1. 変更内容、理由及び断層連続性評価への影響

H27-B-1 深度45.36~45.39m 最新活動面の位置 (No.最-22) を変更

第833回審査会合
机上配布資料2
敦賀発電所2号炉 敷地の地形、地質・地質構造について
参考資料2 性状一覧表
参考2-188頁

第7.4.4.4.13項 (1) 破砕帯性状一覧 (H27-B-1)

H27-B-1 深度44.53~44.83m 最新活動面の位置 (No.最-21) を変更

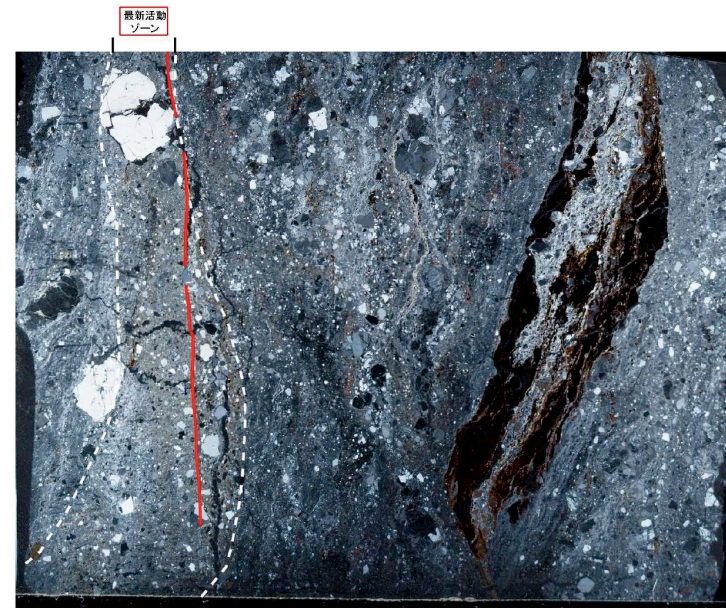
- ・深度44.68mにおける断層面β沿いの最新活動ゾーンでは、他の構造に切られていないY面Aが認められる。その分布を以下に示す。
- ・Y面Aは直線性・連続性に富み、最も細粒化が進んだゾーンを伴う。
- ・Y面Aのみが認められることから、Y面Aを最新活動面と認定した。

第7.4.4.265図(3) 破砕部性状 H27-B-1 深度45.36~45.39m (変位センス、薄片観察による断層岩区分(1/3))

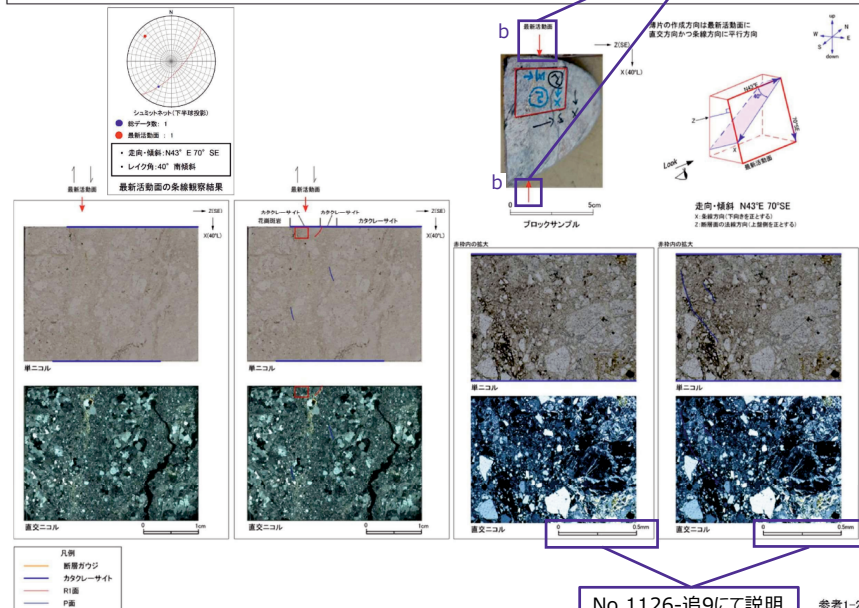
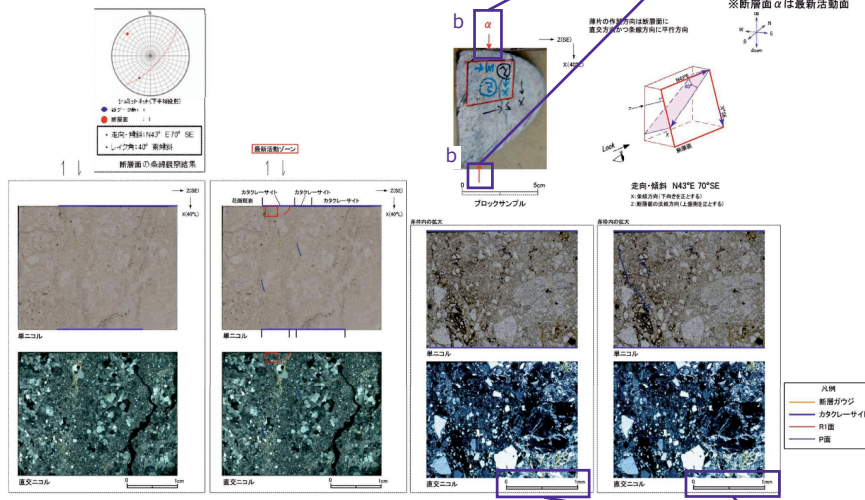
- ・最新活動面を細粒部の上端に変更（No.最-22）
（深度差1cm以下のため，深度標記は変更なし）

【理由】変更後の最新活動面認定方法に基づき実施した結果に変更

【断層連続性評価への影響】なし

- a 性状一覧表のコア写真上で最新活動面を示す矢印の位置を変更（No.最-22）
- b ブロックサンプル上で最新活動面を示す矢印の位置を変更（No.最-22）

- 変更後の最新活動面認定方法によると、H27-B-1 深度45.36~45.39m の破碎部における最新活動面は45.39mの細粒部の上端の断層面であるため変更した。

H27-B-1 深度45.36~45.39m ボーリングコア観察 断層面の認定

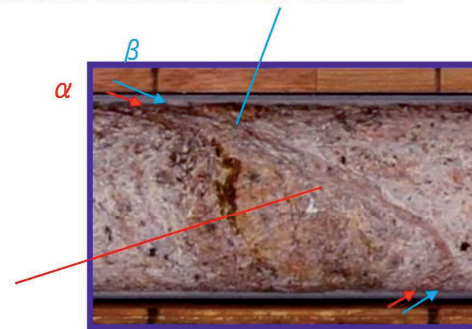
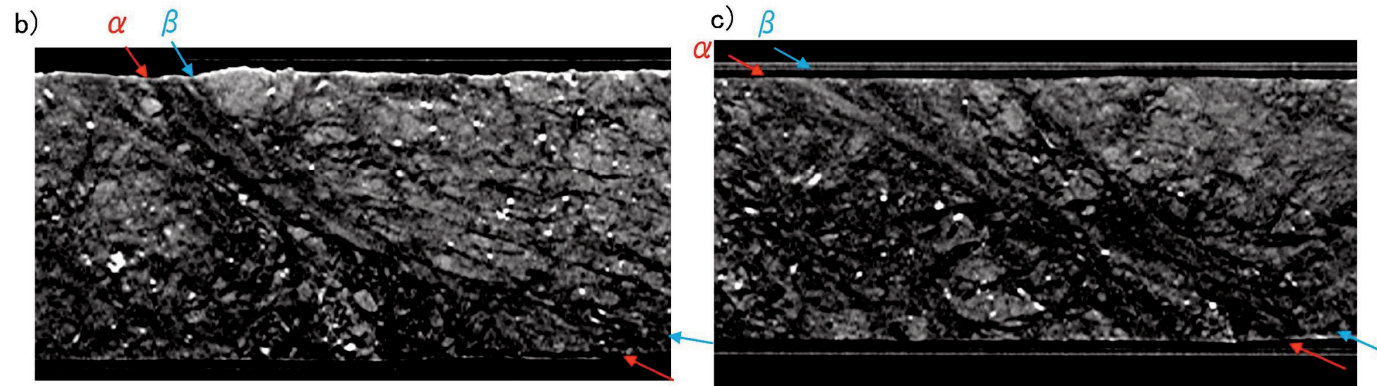
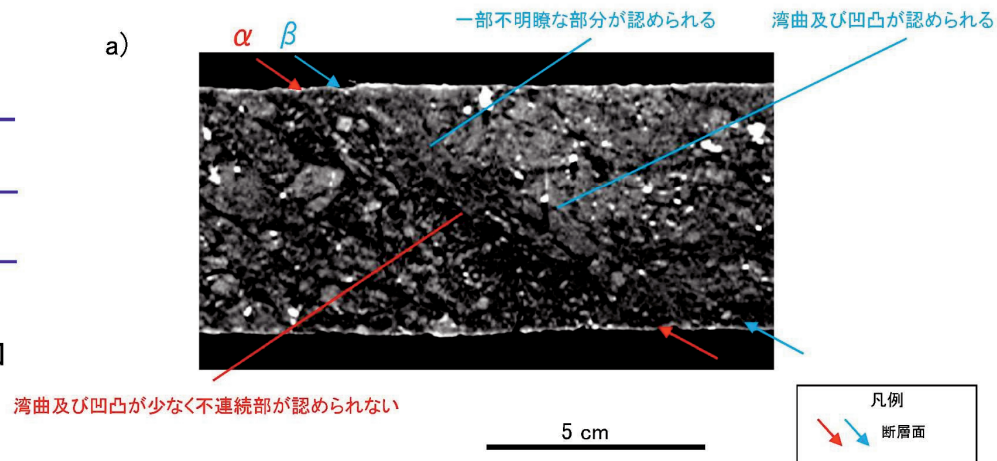
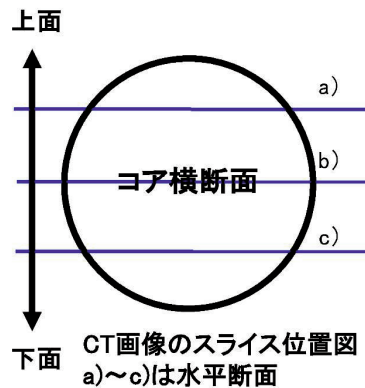
- ボーリングコア観察において、深度45.39mに断層面 α 及び断層面 β が認められる。
- 断層面 α は、細粒部を伴い、湾曲及び凹凸が認められるが全体として直線性に富む。また、不連続部が認められず、連続性に富む。
- 断層面 β は、細粒部を伴い、湾曲及び凹凸が認められるが全体として直線性に富む。また、不連続部が認められず、連続性に富む。

H27-B-1 深度45.36~45.39m 研磨片観察 断層面の認定

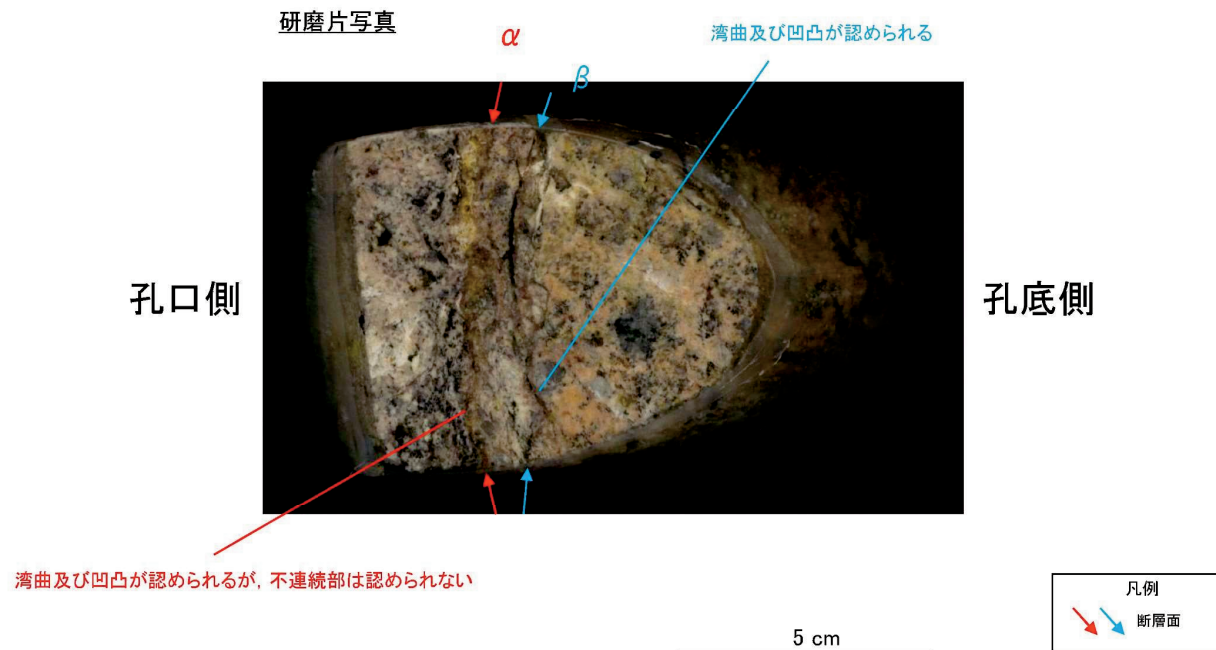
- ・研磨片観察において、CT画像観察の結果と同様に断層面 α 、断層面 β が認められる。
- ・断層面 α は、他の構造に切られておらず、細粒部を伴い湾曲及び凹凸が認められるが、不連続部は認められず、直線性・連続性に富む。
- ・断層面 β は、他の構造に切られておらず、細粒部を伴い湾曲及び凹凸が相対的に多く認められ、直線性、連続性に乏しい。
- ・ボーリングコア観察、CT画像観察、研磨片観察より、細粒部を伴い、最も直線性に富む深度45.39mの断層面 α を検討対象の断層面とした。
